N° 105/2021

Ref.: Cumple requerimiento de información solicitada mediante Acta de Inspección Ambiental de fecha 28 de abril de 2021.

Señora
Ana María Gutiérrez
Jefa Oficina Regional de Valparaíso
Superintendencia del Medio Ambiente
Blanco N° 1623, Of. 1001.

Figura 1: Diagrama de flujo simplificado de configuración de las chimeneas de evacuación de gases del Cracking Catalítico.

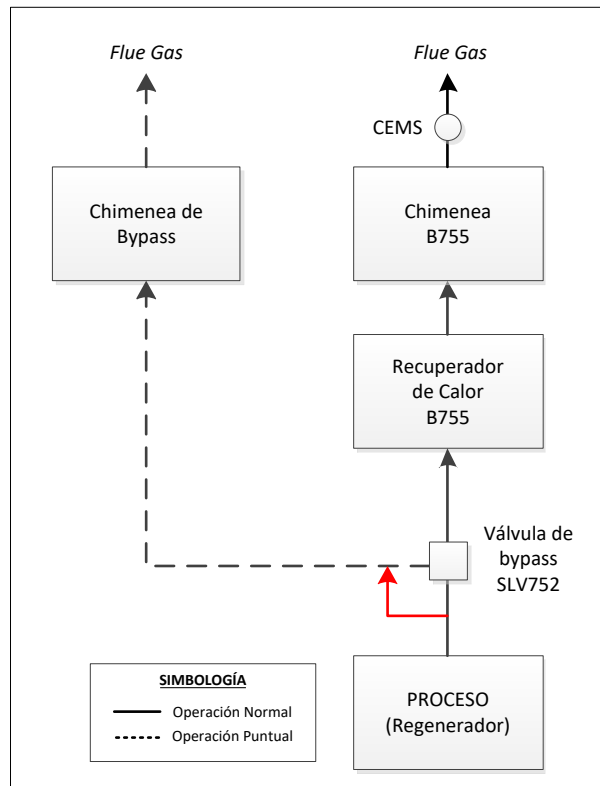
4. Explicar detalladamente la configuración de las chimeneas de evacuación de gases del cracking catalítico, enfocándose en la forma en que estas están conectadas y descargan emisiones, considerando fechas desde que se encuentran operativas. Deberán incluirse planos y diagramas de flujo. Adicionalmente se deberá indicar si es que existe algún método de cuantificación de emisiones para esta chimenea “secundaria” del cracking catalítico.

<p><i>Se observa y evidencia durante la inspección, que existe una chimenea secundaria inmediatamente al costado de la chimenea principal del cracking, la que al momento de la inspección estaba emitiendo gases a la atmósfera provenientes del proceso de cracking, por lo que, en la práctica, funciona como una chimenea by pass.</i></p> <p><i>Al consultar por esta situación, el señor Xavier Pizarro señala que entre ambas chimeneas principal y secundaria existe una válvula de compuerta que debiera ser hermética, condición que no se estaría cumpliendo al momento de la inspección. Se señala, además, que la chimenea bypass sólo se utiliza en situaciones de emergencias si existiese algún inconveniente en la chimenea principal.</i></p> <p><i>Adicionalmente se señala que esta chimenea secundaria no cuenta con ningún tipo de medición.</i></p>	<p>De acuerdo a lo constatado, y conforme se indicó en el Informe Previo de Validación (IPV) del CEMS de la unidad Cracking Catalítico, denominado "Informe de catastro inicial según Resolución Exenta N°1.743/2019 Sistema de Monitoreo Continuo de Emisiones Unidad de Cracking Catalítico (FCCU), ingresado a vuestra Superintendencia mediante carta N°158/2020 de fecha 24 de diciembre de 2020, adjunta en Anexo 5, la unidad de Cracking Catalítico cuenta con una chimenea bypass que es utilizada durante partidas, detenciones o emergencias de planta, cuando el balance de vapor lo requiere u otro. En estos casos puntuales, el flue gas se desvía (mediante la válvula SL V752) a la chimenea de bypass, dejando el equipo recuperador de calor B755 fuera de servicio. El diseño del sistema contempla una línea de menor diámetro, que mantiene un flujo continuo a través de la chimenea de bypass, para evitar condensación de humedad y corrosión en el equipo.</p> <p>Esta chimenea bypass no cuenta con plataformas ni puertos de monitoreo, por lo que</p>

En la unidad de Cracking Catalítico, los gases generados por la combustión controlada del coque en el Regenerador (*flue gas*), se envían de forma continua a un equipo recuperador de calor (B755) y posteriormente se descargan a través de una chimenea a la atmósfera.

En casos puntuales, tales como operaciones de partidas, detenciones o emergencias, el *flue gas* se desvía (mediante la válvula SL V752) a la chimenea de bypass, dejando el equipo recuperador de calor B755 fuera de servicio. El diseño del sistema contempla una línea de menor diámetro, que mantiene un flujo continuo a través de la chimenea de bypass, para evitar condensación de humedad y corrosión en el equipo. En la figura 1 se muestra diagrama de flujo simplificado del sistema, identificando en color rojo la línea que mantiene el flujo continuo. Este sistema se encuentra implementado desde el año 2004.

Esta chimenea bypass no cuenta con plataformas ni puertos de monitoreo, por lo que ENAP Refinería Aconcagua se encuentra preparando la documentación necesaria para presentar a vuestra Superintendencia los criterios que serán utilizados para la contabilidad total de las emisiones de la unidad.
